S.S. 89 "GARGANICA"

PROGETTO DEFINITIVO

CONTRODEDUZIONI AL PARERE DEL COMITATO VIA REGIONE PUGLIA

di cui alla nota prot_ r_puglia/AOO_089-20/09/2021/13512

Figura 2-1 Carta degli habitat con PD 2007 e il PD 2021: semi svincolo 1 San Leonardo

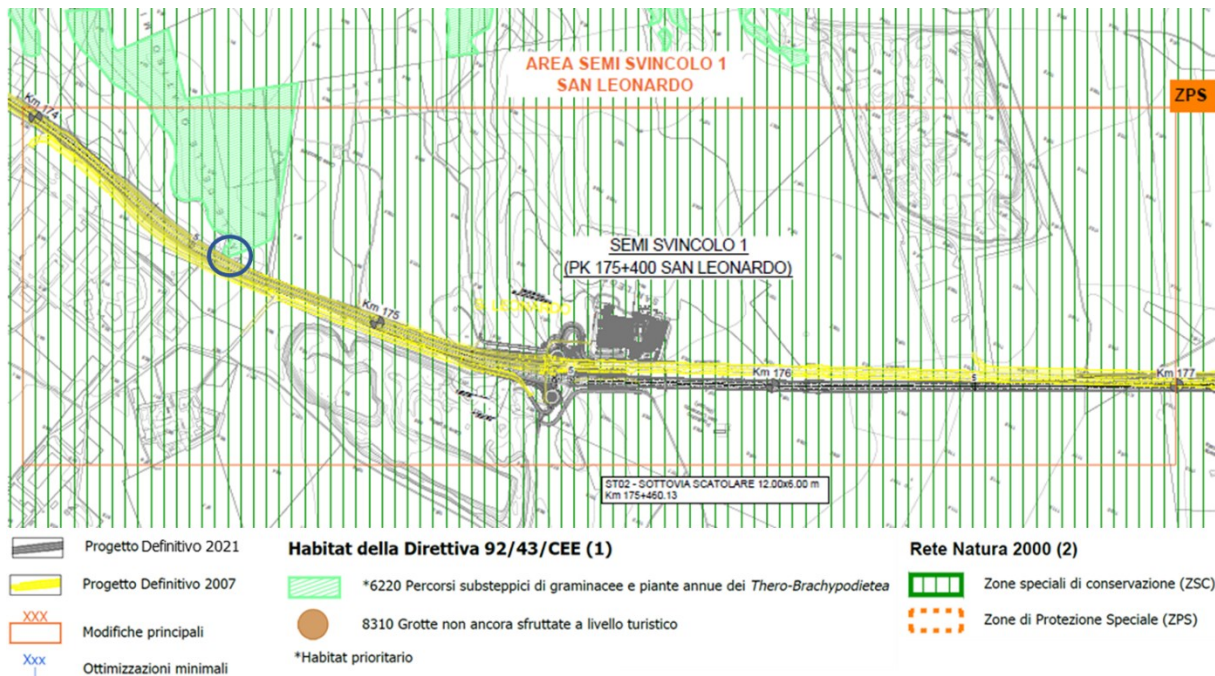
ID	Osservazioni Regione	Rif. cap.
1	Si ritiene che il progetto possa produrre effetti negativi, sia permanenti che temporanei, siti Natura 2000 ZPS IT9110039 "Promontorio del Gargano" e la ZSC IT9110008 "Valloni e Steppe Pedegarganiche", ed in particolare l'intervento può generare incidenze sia dirette che indirette sull'Habitat prioritario 6220* "Percorsi substeppici di graminacee e piante annue dei Thero-Brachypodietea" nonché generare incidenze sia dirette che indirette su specie di interesse comunitario a causa del disturbo indotto in fase di cantiere;	cfr. Cap. 2
2	In ordine alla complessiva ricognizione sulle opere in progetto appare evidente che le stesse, pur sovrapponendosi al tracciato viario preesistente secondo un principio di adeguamento, in più punti e tratti questo assume le forme di un sostanziale rifacimento della sede viaria in categoria B, con un impatto generale sul territorio in termini di consumo di suolo, territorio, acqua e biodiversità, di inquinamento e disturbi ambientali, impatti paesaggistici di livello significativo, particolarmente evidenti nei nodi più rappresentativi a carattere storico culturale (Abbazia di Siponto e Regio Tratturo Campolato) oltre che ambientale (il torrente Candelaro) e che richiedono, oltre al soddisfacimento delle condizioni autorizzatorie di cui alle NTA del PPTR (in primis la verifica delle alternative) anche integrazioni documentali, e illustrative omogenee (fotografie, fotoinserimenti, studio delle visuali e dei layout panoramici, valutazione di impatto sulla sicurezza stradale);	cfr. Cap. 3

Come visibile nella Figura 2-1, in corrispondenza del semi svincolo 1 di San Leonardo non è presente l'habitat 6220*. Quest'ultimo si sviluppa al confine del progetto, in un piccolo tratto in cui tra il progetto del 2007 e del 2021 non ci sono sostanziali differenze.

In merito al semi - svincolo 1 di San Leonardo, il progetto del 2021 interessa una superficie dei Siti Natura 2000 inferiore a quello del 2007 (cfr. Figura 2-1), come riportato nella tabella seguente.

Figura 4-1 Stralcio planimetria delle alternative fonte: Studio di Impatto Ambientale

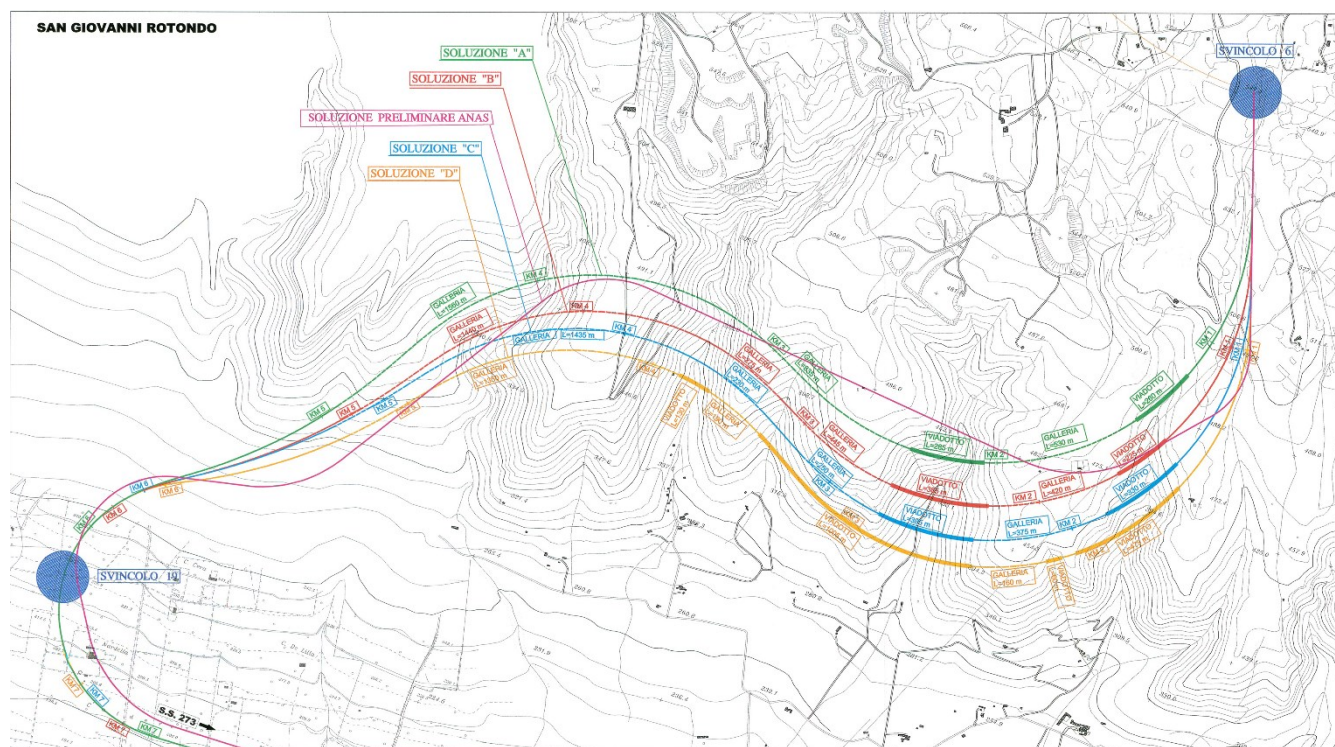
3	Non vi è alcuna descrizione di alternativa al progetto ed alle sue caratteristiche specifiche con indicazione delle ragioni principali alla base dell'opzione scelta, prendendo in considerazione la valutazione di impatto sulla sicurezza stradale (VISS), quale progetto di nuova infrastruttura e di interventi di adeguamento di strade esistenti che comportano effetti sul flusso di traffico. Tale studio rappresenta una innovazione nel nostro ordinamento e consente di analizzare gli effetti sulla sicurezza stradale delle diverse soluzioni possibili per un progetto di infrastruttura. L'infrastruttura stradale proposta si propone di dare una risposta a una domanda presente e futura di traffico nel quadro della mobilità esistente per componenti di traffico, classi veicolari e funzioni per categorie. La Valutazione di Impatto sulla Sicurezza Stradale (VISS) istituito dal Decreto Legislativo 15 marzo 2011, n.35 costituisce per tutte le strade norma di principio e si applica con le relative procedure di controllo della sicurezza stradale, di gestione della sicurezza della rete stradale ed di ispezione di sicurezza secondo le linee guida di cui al Decreto 2 maggio 2012 del Ministero delle Infrastrutture e dei Trasporti. La Valutazione di Impatto sulla Sicurezza Stradale (VISS) sulla base dei criteri di cui all'allegato deve carare i seguenti aspetti: [omissis...];	cfr. Cap. 4

Come precisato, l'analisi delle alternative era stata condotta in fase di Valutazione di Impatto Ambientale dell'intero progetto valutato. Di seguito se ne riportano gli elementi principali ed uno stralcio planimetrico:

Figura 5-2 Stralcio tavola 0000 - Tracciati del PRMC della Proposta di Piano Regionale della Mobilità Ciclistica con individuazione proposta pista ciclabile di progetto

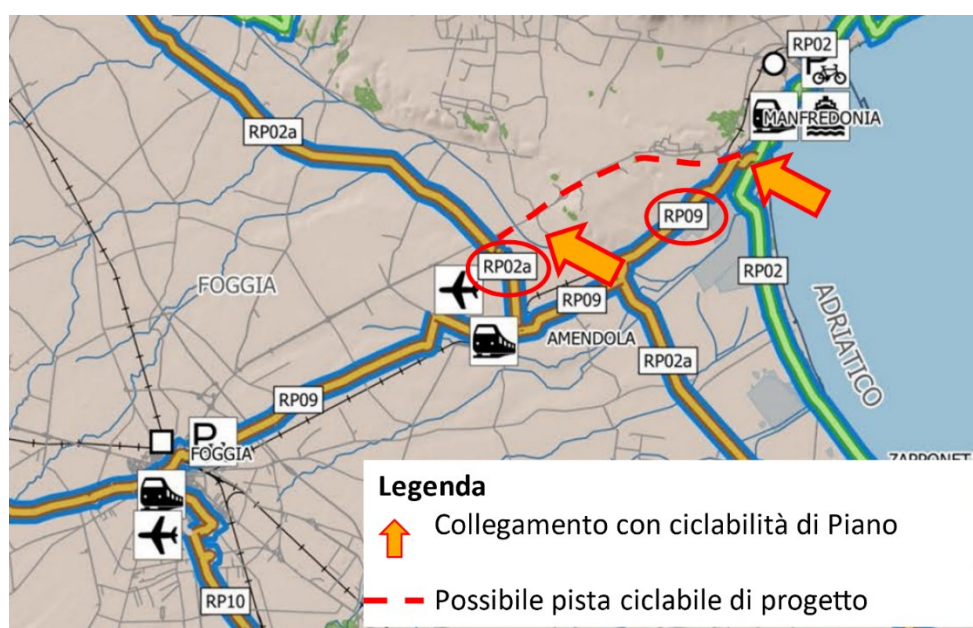
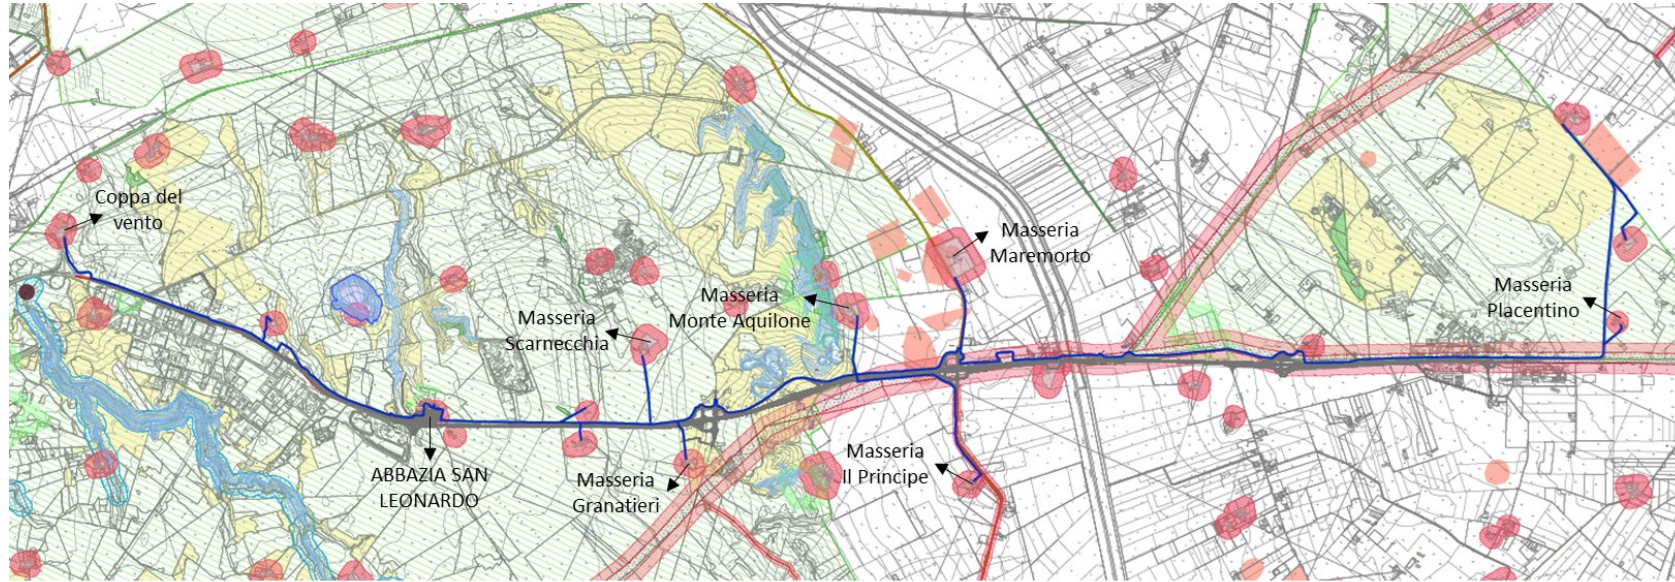
4	In relazione al tema della ciclabilità il progetto è in contrasto con le norme nazionali e regionali che prevedono la presenza di sedi dedicate su tutte le strade di nuova costruzione, che il progetto non prevede, nonché carente della definizione o illustrazione di una strategia complessiva di organizzazione/previsione di un sistema di ciclabilità a livello territoriale comparabile con la costruzione di una corografia generale del sistema viario nella connessione e gerarchizzazione della complessiva rete stradale, in conformità con le strategie regionali e territoriali di sviluppo dell'offerta di mobilità ciclistica, e in uno con lo sviluppo dei collegamenti a carattere regionale ed interregionale e la valorizzazione dei contesti locali a carattere storico culturale ed ambientale come previsto dallo stesso PPTR.	cfr. Cap. 5

La proposta di itinerario ciclopedonale, così come schematizzata con il tratteggio rosso in Figura 5-1, sfrutta, pertanto, la presenza delle complanari di progetto nonché la viabilità locale intorno all'abbazia di San Leonardo e altre viabilità poderali, da un lato per garantire il collegamento ciclopedonale ai percorsi ciclabili già previsti negli strumenti pianificatori vigenti sul territorio e dall'altro per valorizzare il territorio creando connessioni tra i diversi elementi storico-architettonici e paesaggistici presenti nell'area, anche attraversando aree appartenenti alla rete dei tratturi.
